**Avis délibéré sur la
Demande d'Autorisation Environnementale présentée par la
société « Parc éolien de Vrigny » sur le territoire de la com-
mune de Vrigny (45)**

N°MRAe CVL-2025-
9732/A P

Mémoire en réponse à l'avis MRAE n°CVL-2025-9732/AP

PROJET PARC EOLIEN DE VRIGNY Commune de Vrigny (45) (CENTRE-VAL DE LOIRE – LOIRET)

Tracé potentiel de raccordement au poste source de Pithiviers-le-vieil
(source : dossier de demande d'autorisation, Etude d'impact, version octobre 2025)

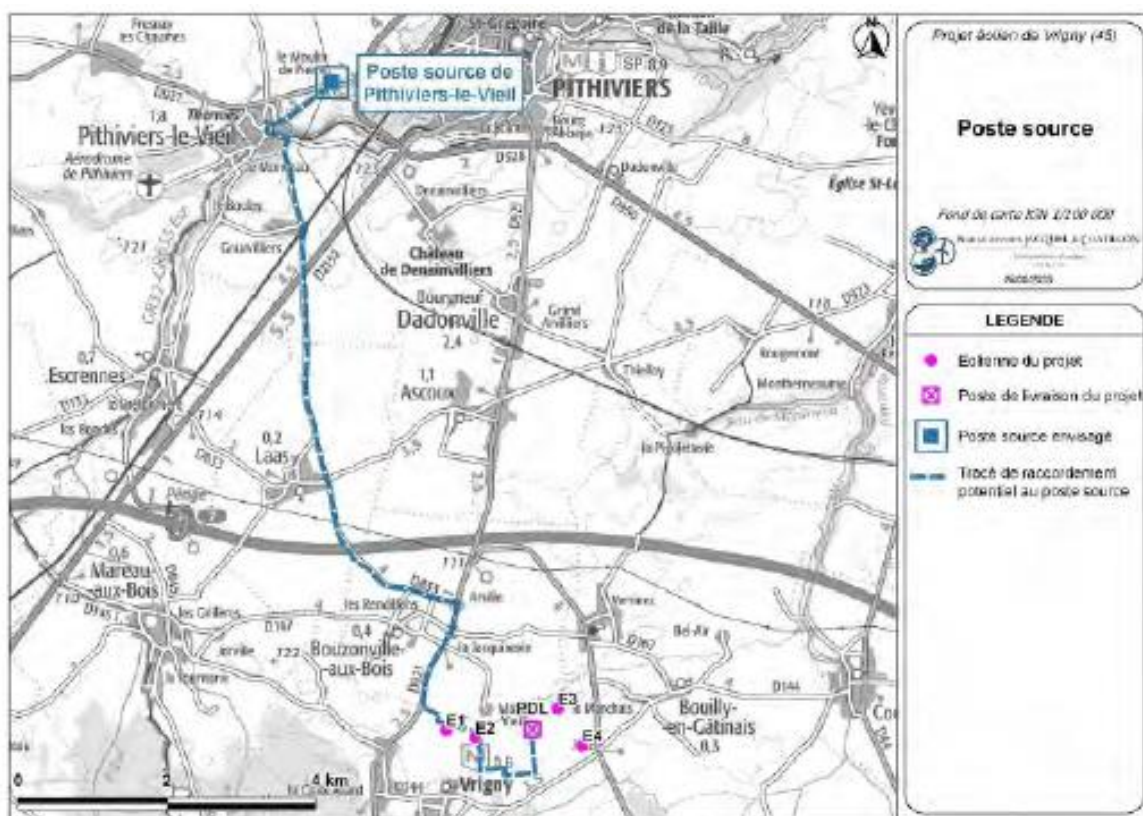
L'étude précise que l'option pressentie pour le raccordement est celle du poste source de Pithiviers le Vieil, situé à 9 km au nord du projet. Bien que le projet de raccordement du projet au poste source de Pithiviers le Vieil ne puisse être évalué précisément, un tracé prévisionnel du raccordement vers le poste source est présenté par le porteur en précisant qu'il se fera autant que possible en longeant les axes de communication existants afin de limiter les impacts.

L'autorité environnementale recommande de compléter l'étude d'impact par une évaluation des incidences des différentes modalités de raccordement du projet au réseau susceptibles d'être mises en œuvre.

Figure 8 : Localisation des ZIP étudiées dans le cadre de la recherche d'alternatives sur le secteur de la Communautés de Communes du Pithiverais

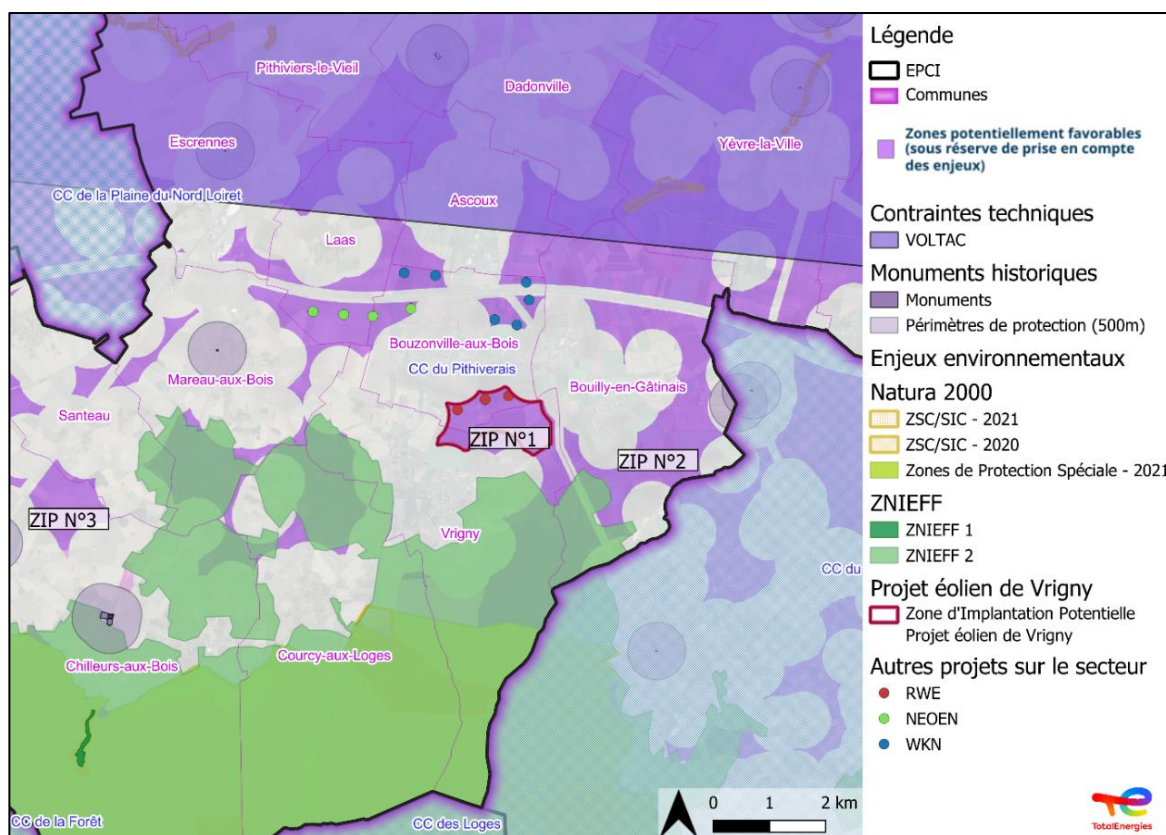
L'autorité environnementale recommande de rechercher des solutions alternatives pour le choix du site d'implantation au regard des incidences sur l'environnement.

La carte ci-dessous présente les trois ZIP présentant le plus de potentiels pour accueillir un parc éolien, analysées dans le cadre de la présente étude.

Au regard de l'ensemble de ces éléments, la ZIP n°1 apparaît comme le secteur le plus favorable à l'implantation du projet éolien.

Compte tenu de la combinaison de ces enjeux environnementaux et paysagers, la ZIP n°2 n'a pas été retenue pour la poursuite du projet.

Au regard de ces contraintes environnementales, paysagères et techniques, la ZIP n°3 a été écartée du périmètre d'implantation du projet.
